改善箇所説明図

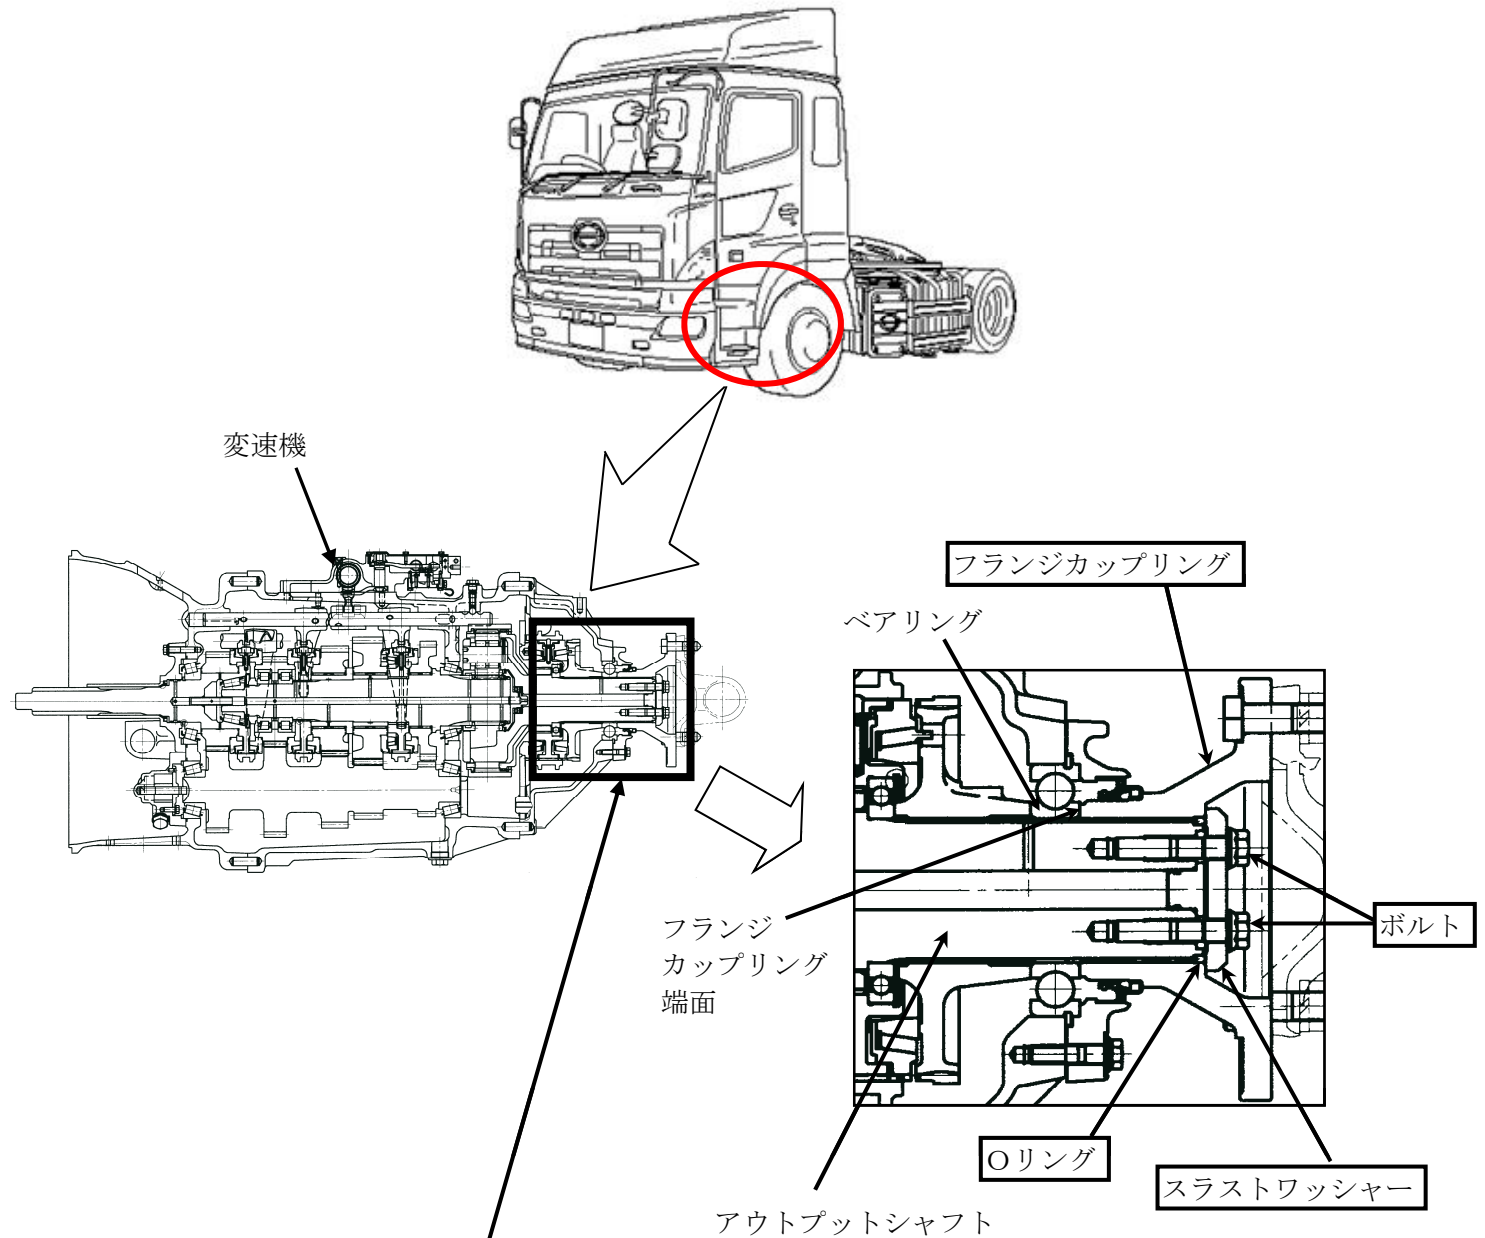
基準不適合発生箇所

12段式変速機を搭載した大型トラックにおいて、変速機後端のフランジカップリング端面の表面硬度が不足しているため、ベアリングのクリープに伴いフランジカップリング端面が摩耗し、フランジカップリング締付けボルトが緩むものがある。そのため、そのままの状態で使用を続けると、フランジカップリングが抜け出し、最悪の場合、プロペラシャフトとともに脱落するおそれがある。

改善の内容

全車両、フランジカップリングと当該ボルトを対策品に交換するとともに、スラストワッシャーとOリングを新品に交換する。

識別：ネームプレートに黄色ペイントを塗布する。
